BIULETYN TECHNICZNY
24.07.2025

Informacja dla partnerów serwisowych i handlowych Adast Polska Sp. z o.o. o nowych wdrożeniach i zmianach konstrukcyjnych odmierzaczy.

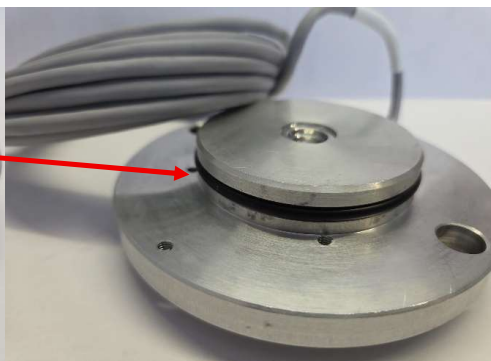
W bieżącym miesiącu producent odmierzaczy Adast wprowadził zmianę konstrukcyjną przetworników kąta obrotu typ Adast 40 o numerze katalogowym 469402086. Wprowadzona zmiana dotyczy uszczelnienia przetwornika a konkretnie zmiany umiejscowienia uszczelnienia w obudowie przetwornika. Nowy typ przetwornika po zmianie otrzymał nr katalogowy 460302065.

Nowy przetwornik jest w pełni kompatybilny mechanicznie i elektronicznie z poprzednim modelem zarówno do przepływomierzy paliwowych (M403.25 i M403.32) jak i gazowych (M406.25). Jedyną zmianą umiejscowienia uszczelnienia może powodować potrzebę użycia nieco więcej siły nacisku podczas montażu na przepływomierzu.
